Ministria e Shëndetësisë - Ministarstvo zdravstva - Ministry of Health
Divizioni i Prokurimit/Divizia Nabavke/Procurement Division

Zyrtari Përgjegjës i Prokurimit i Ministrisë së Shëndetësisë, në mbështetje të nenit 108/A (paragrafi 10.1) të Ligjit për Prokurimin Publik nr. 04/L-042, i ndryshuar dhe plotësuar me ligjin Nr. 04/L-237, ligjin Nr. 05/L-068 dhe ligjin Nr. 05/L-092, duke u bazuar në nenin 63 të Rregullores për Prokurim Publik të aprovuara nga Komisioni Rregullativ i Prokurimit Publik, duke vendosur sipas tri **kërkesave për ri-shqyrtim** të datës **13.08.2023**, të parashtruar nga operatorët ekonomik sipas projekteve me shifrat: **3005, 0507, 8485** lidhur me aktivitetin e prokurimit me titull: **“Konkurs projektimi për Nderimin e QKMF Shtime”** me nr prokurimi 206-23-5282-2-2-3, **nxjerr**:

V E N D I M

Figura 1: Dhoma e Triazhimit

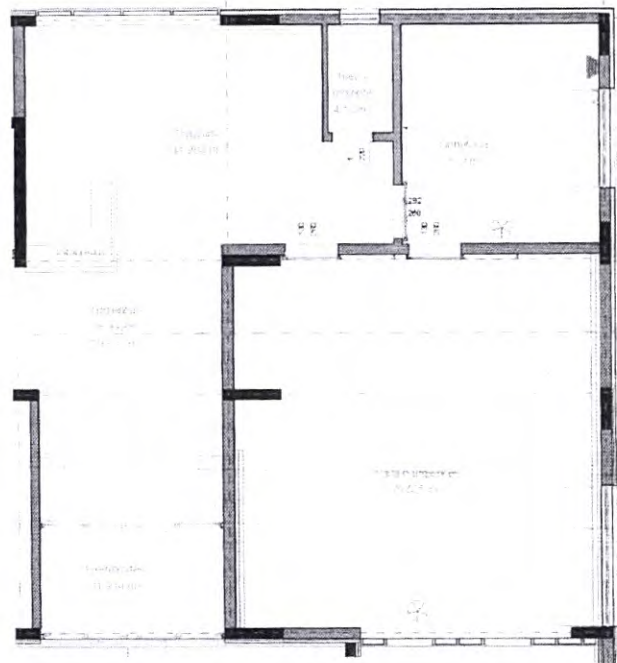
Sipas detyrës projektuese të konkursit kërkohet: *"...Dhoma e triazhimit me min. dy krevate - 40 m², ne lidhje direkte me sallën e emergjences dhe lidhtoren..."*.

Dhoma e triazhimit është projektuar në harmoni të plotë me kërkesat e detyrës projektuese dhe standardeve dhe praktikave të BE-së për objektet shëndetësore. Dhoma e triazhimit në rastin tonë ka lidhje direkte me hollin qendror dhe hyrjen e Urgjencës (për pranim të lehtë dhe të shpejtë të pacientëve) dhe lidhje direkte me Sallën e Urgjencës dhe Lidhëtoren, si dhe në kuadër të saj

gjendet edhe Banjoja Urgjente. Pretendimi se dhoma e triazhimit duhet të ndahet është i paarsyeshëm dhe tregon mos-kompetencë profesionale në lëminë e objekteve shëndetësore, sepse të gjitha standardet dhe praktikat më të fundit të vendeve të BE-së e trajtojnë dhomën e triazhimit si një hapësirë e ndërmjetme mes pranimit të pacientëve dhe trajtimit të tyre në Sallën e Urgjencës apo Sallën e Monitorimit. Dhoma e triazhit e hapur ofron mundësi më të shpejtë të pranimit dhe monitorimit të gjendjes së pacientëve dhe i njëjti funksion kryhet për një personeli të vendosur në pranim-reception, i cili i pranon pacientët dhe në të njëjtën kohë e monitoron gjendjen e tyre dhe në raste specifike i bartë në Sallën e Urgjencës.

Sidoqoftë, nëse nga Autoriteti Kontraktues insistohet të mbyllet dhoma e triazhimit, atëherë ne e kemi lënë mundësinë që e njëjta të mbyllet me një mur në fazën e projektit kryesor.

Figura 3: Grupi i nyjeve sanitare

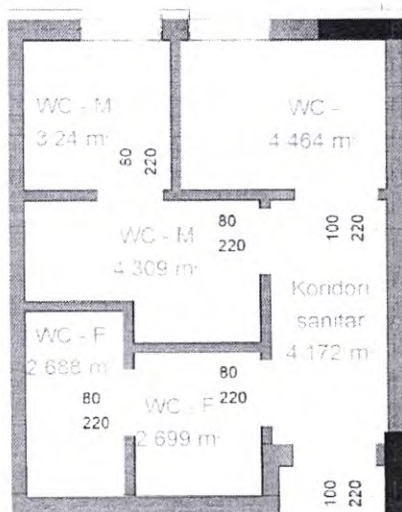
Sipas detyrës projektuese të konkursit kërkohet: “...*Nyjet sanitare - 3 per pacient M(1)/F(2) (tualeti per meshkuj te kete min. 2 pisuar), ne afersi te kete dhe nje WC per persona me aftesi te kufizuara.*

- *Nyjet sanitare per personel, M(1)/F(1), tualeti per meshkij (M) te kete se paku nje pisuar,....”.*

Nyjet sanitare në të gjithë objektin e QKMFU-së janë të projektuara sipas të njëjtës skemë dhe bazuar në standardet dhe praktikat ekzistuese për lloj të objekteve. Në secilin grup të nyjeve sanitare ekziston: 1 WC për femra me lavaman dhe me para WC me 2 lavamana, 1 WC për meshkuj me lavaman dhe me para WC me 2 pisoare dhe 2 lavamana, 1 WC për të hendikepuar me lavaman. WC-ja për të hendikepuar, në të gjitha praktikat për të gjitha llojet e objekteve, mund të shfrytëzohet edhe si WC për gjininë femërore (në rastin tonë shfrytëzohet si WC e dytë për gjininë femërore), sepse llogaritet se shfrytëzueshmëria e saj nga personat e hendikepuar është shumë e vogël.

Në këtë mënyrë, pretendimi pretendimi për mungesa në nyjet sanitare është i paarsyeshëm dhe joprofesional.

Figura 4: Trajtimi i Shkallëve Kundër Zjarrit

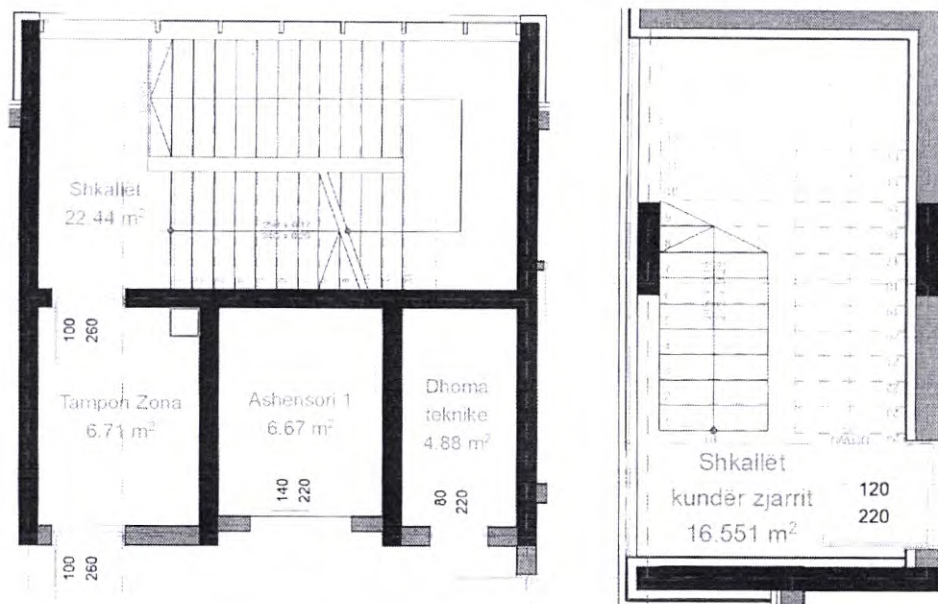
Objekti është projektuar në harmoni të plotë me të gjitha kërkesat, kriteret, standardet dhe legjislacionin për Mbrojtje Nga Zjarri. Objekti i projektuar i posedon 2 palë shkallë, secila etazhë është e ndarë në 2 sektore të zjarrit dhe i ka të parapara të gjitha masat e nevojshme për Mbrojtje Nga Zjarri.

Shkallët kryesore të objektit (shërbejnë edhe si shkallë emergjente) kanë hapje natyrore (dritare) në të gjitha etazhat (suterren, përdhese dhe katin 1), e kanë tampon zonën me dimensione 2.20m x 3.05m (6.71 m²) (Rregullore Nr. 24/2012 Për Normat Teknike Për Mbrojtje Nga Zjarri Të Objekteve Të Larta, Neni 23, pika 1.1, 1.2, 1.3, 1.4), janë të pajisura me 2 palë dyer rezistente ndaj zjarrit dhe tymit, e kanë oxhakun ventilues në kuadër të tampon zonës, të gjitha në harmoni me Legjislacionin në fuqi për Mbrojtje Nga Zjarri.

Gjithashtu, objekti i ka të projektuara edhe shkallët e veçanta emergjente, të projektuara në harmoni të plotë me Rregulloren Nr. 24/2012 Për Normat Teknike Për Mbrojtje Nga Zjarri Të Objekteve Të Larta, Neni 20, Neni 21 dhe Neni 22).

Në këtë mënyrë, pretendimi për trajtim joadekuat të masave kundër zjarrit është i paarsyeshëm dhe joprofesional.

Figura 7. Distanca e objektit ekzistues – Stacionit të Policisë së Shtimes – nga rruga “Tahir Sinani”

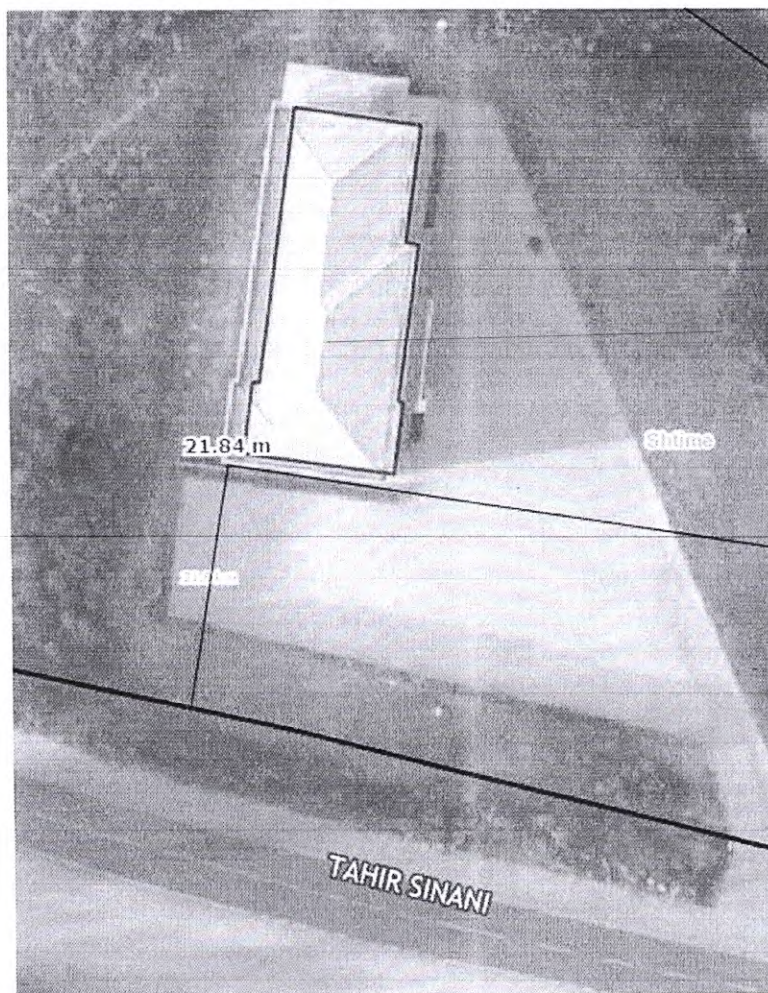
Argumenti 1: Operatori Ekonomik 1412 (tashmë me identitet të zbuluar N.N.SH. “Vizion Project”) ka bërë paraqitje të gabuar-devijuar të parcelës kadastrale, respektivisht e ka paraqitur parcelën kadastrale 00006-3 më të madhe se sa është zyrtarisht. Kjo paraqitje

lajthitëese e parcelës kadastrale është bërë në kufirin kadastral përgjatë rrugës magjistrale “Tahir Sinani”, me ç’rast është zgjeruar ky kufi përgjatë tërë gjatësisë së tij përreth 11 metra. Në këtë mënyrë, Operatori Ekonomik 1412 (tashmë me identitet të zbuluar N.N.SH. “Vizion Project”) me apo pa qëllim, i ka ndryshuar të dhënat reale të parcelës kadastrale 00006-3, në mënyrë që ta realizoj një formë të objektit, të cilën realisht nuk e zë fare kjo parcelë. Edhe pas devijimit të kufirit të parcelës kadastrale nga ana e rrugës “Tahir Sinani”, Operatori Ekonomik 1412 (tashmë me identitet të zbuluar N.N.SH. “Vizion Project”) ka vazhduar me shkelje të Detyrës Projektuese dhe Dokumenteve tjera planifikuese, sa i përket vendosjes së Vijës Ndërtimore. Sipas detyrës projektuese të konkursit kërkohet: “...– *Distanca nga rruga ekzistuese duke iu referuar gjendjes faktike harmonizim me tërësinë ndërtimore në parcelë dhe rrethinë...*” (Kapitulli: Kushtet ndërtimore, faqe 25). Objekti publik më i afërt dhe i cili është ndërtuar në kuadër të parcelës tonë 00006-3, është Stacioni i Policisë së Shtimes, i cili është vendosur në vijën ndërtimore përgjatë rrugës magjistrale “Tahir Sinani”, sikurse rasti i objektit të QKMFU-së. Ky objekt është i larguar nga kufiri kadastral i parcelës kadastrale 00006-3 (kufiri kadastral mes rrugës “Tahir Sinani” dhe parcelës kadastrale 00006-3) 20 metra. Gjithashtu, kriteret e planifikimit në vendin tonë, e sugjerojnë një largim të objekteve prej 20 metra nga kufiri kadastral përgjatë të gjitha magjistrave në Kosovë.

Figura 8. Situacioni me të dhëna të devijuara i Operatorit Ekonomik 1412 (tashmë me identitet të zbuluar N.N.SH. "Vizion Project") dhe me të dhëna reale nga Agjensioni Kadastral i Kosovës

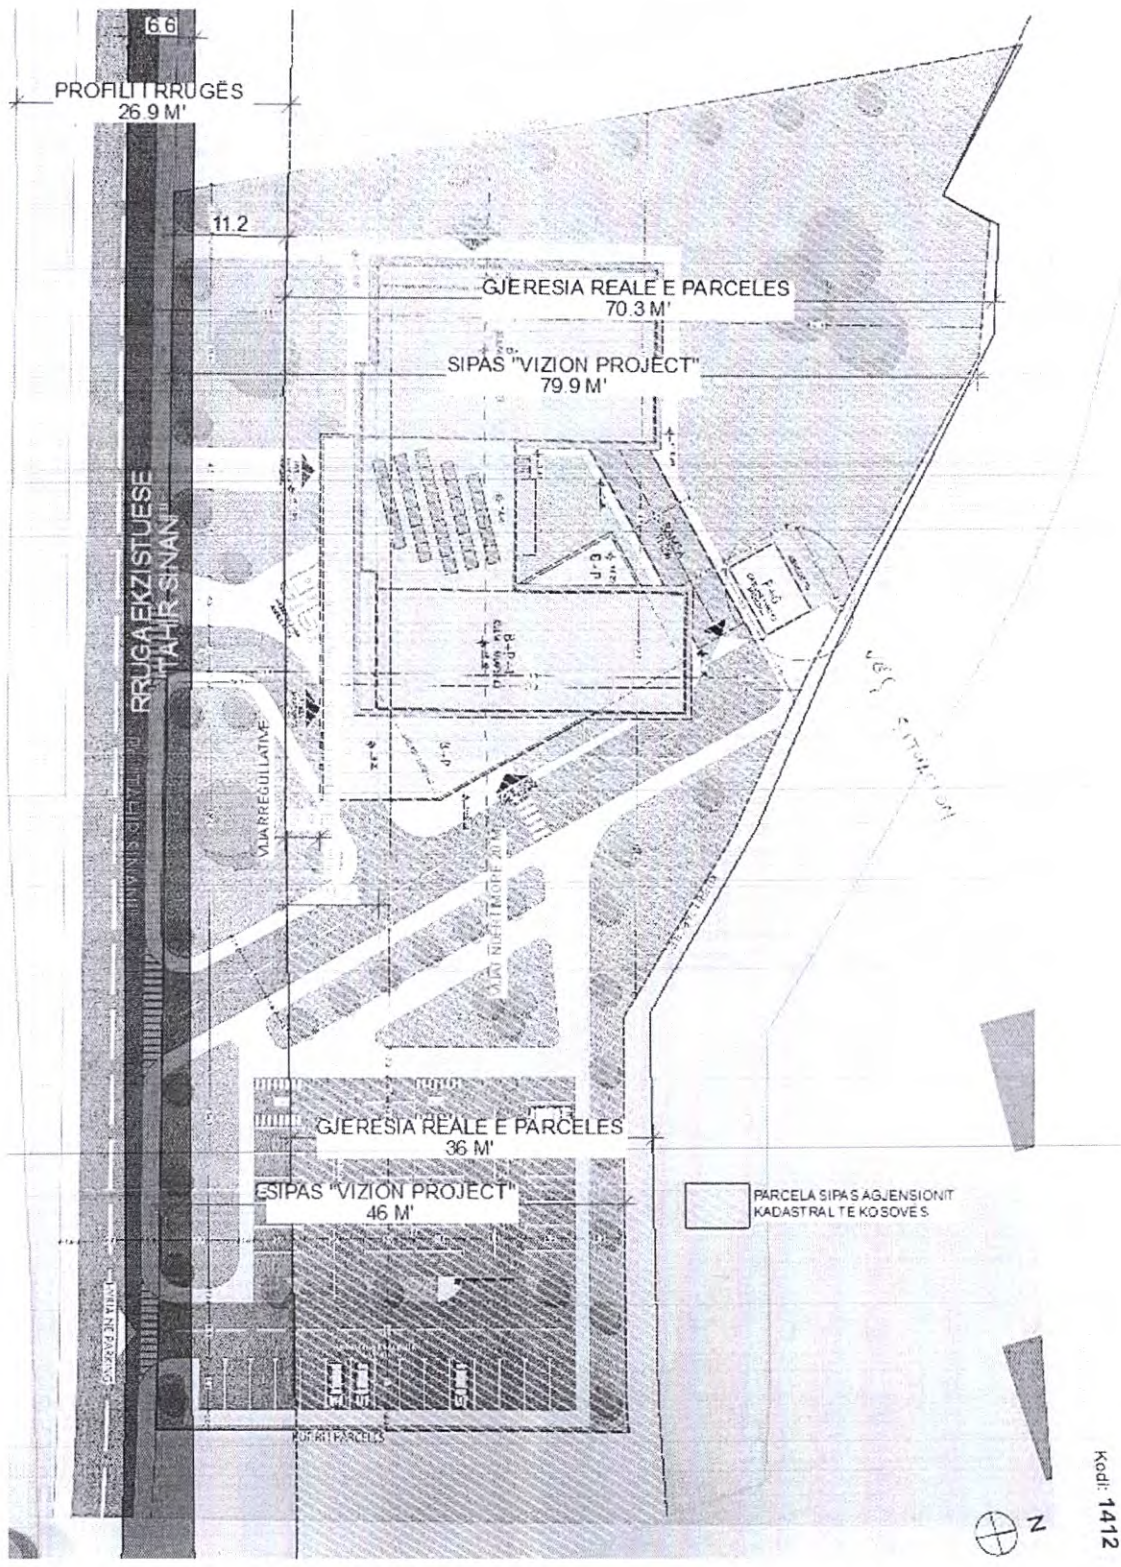
Operatori Ekonomik 1412 (tashmë me identitet të zbuluar N.N.SH. "Vizion Project") në projektin ideor për QKMFU të dorëzuar në këtë konkurs e ka vendosur objektin në Vijë Ndërtimore prej 3.40 metrave nga kufiri kadastral (nga Vija Rregullative), ndërsa në paraqitje grafike në kuadër të Situacionit, jo vetëm që e ka paraqitur të pasaktë kufirin e parcelës kadastrale, mirëpo edhe dimensionin prej ku tërhiqet Vija Ndërtimore e ka paraqitur prej pjesës së asfaltuar të rrugës, që është jashtë çdo kriteri të planifikimit me të gjitha dokumentet planifikuese të vendit tonë (dëshmi: Udhëzimi Administrativ MMPH-Nr. 08-2017 Për Normat Teknike Të Planifikimit Hapësinor (Kapitulli: Zonat, faqe 39, pika 2.2. "**Vija Rregulluese (VRR): paraqet largësinë nga kufiri i parcelës kadastrale të paraparë për ndërtimin e infrastrukturës teknike, në të cilën nuk lejohet asnjë lloj ndërtimi**" dhe pika 2.3. "**Vija Ndërtimore: paraqet largësinë nga kufiri i parcelës kadastrale dhe vija rregulluese në të cilin lejohet ndërtimi i sipërfaqes së përgjithshme të shfrytëzueshme.**")

Në këtë mënyrë, Operatori Ekonomik 1412 (tashmë me identitet të zbuluar N.N.SH. "Vizion Project") me apo pa qëllim e ka lajthitur komplet madhësinë e parcelës kadastrale 00006-3, ka prezentuar të dhëna të pasakta për kufijtë kadastral të parcelës kadastrale 00006-3 dhe mbi bazën e këtyre pasaktësive e ka projektuar komplet objektin, e ka pozicionuar objektin në vijën ndërtimore në kundërshtim me rrethinën dhe në kundërshtim me normat e planifikimit hapësinor. Si rezultat, objekti i propozuar nuk përkon fare me këtë parcelë kadastrale dhe i njëjti nuk mund të zbatohet në kuadër të kësaj parcele kadastrale dhe si i tillë është i pavlefshëm.

Figura 10. Ashensor i rekomanduar për objekte shëndetësore

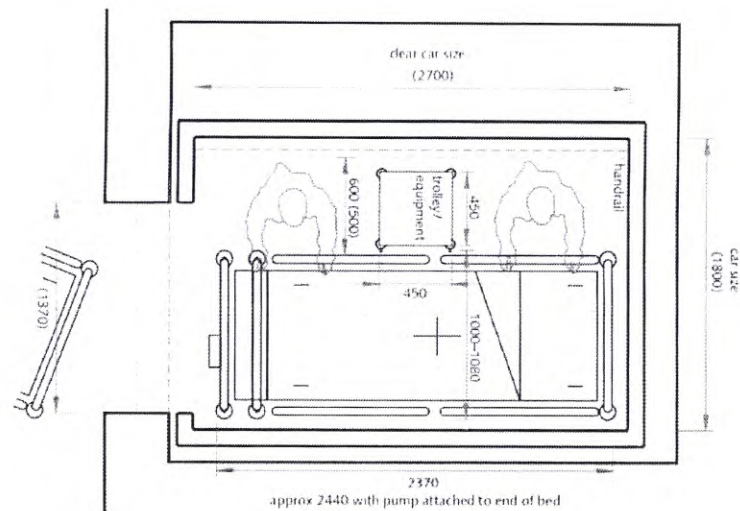
Argumenti 8: Operatori Ekonomik 1412 (tashmë me identitet të zbuluar N.N.SH. "Vizion Project") nuk e ka trajtuar në formë adekuate pjesën e ashensorëve, në bazë të kriterëve dhe praktikave më të mira për këtë lloj të objekteve. Nga paraqitja shumë e mangët grafike (mungon dimensionimi i dymëve dhe dritareve, që për këtë fazë të projektit duhet të bëhet) vërehet se dyertë e ashensorëve janë të ngushta dhe të pamundshme për personat me nevoja të veçanta. Gjithashtu, edhe dimensionet e kafazit të ashensorëve duken të vogla, për funksionim komod dhe afatgjatë të tyre, kur mirret parasysh fakti ashensori duhet të shërbejë për futje në të pacientëve me shtrat mjekësor dhe me shoqërues.
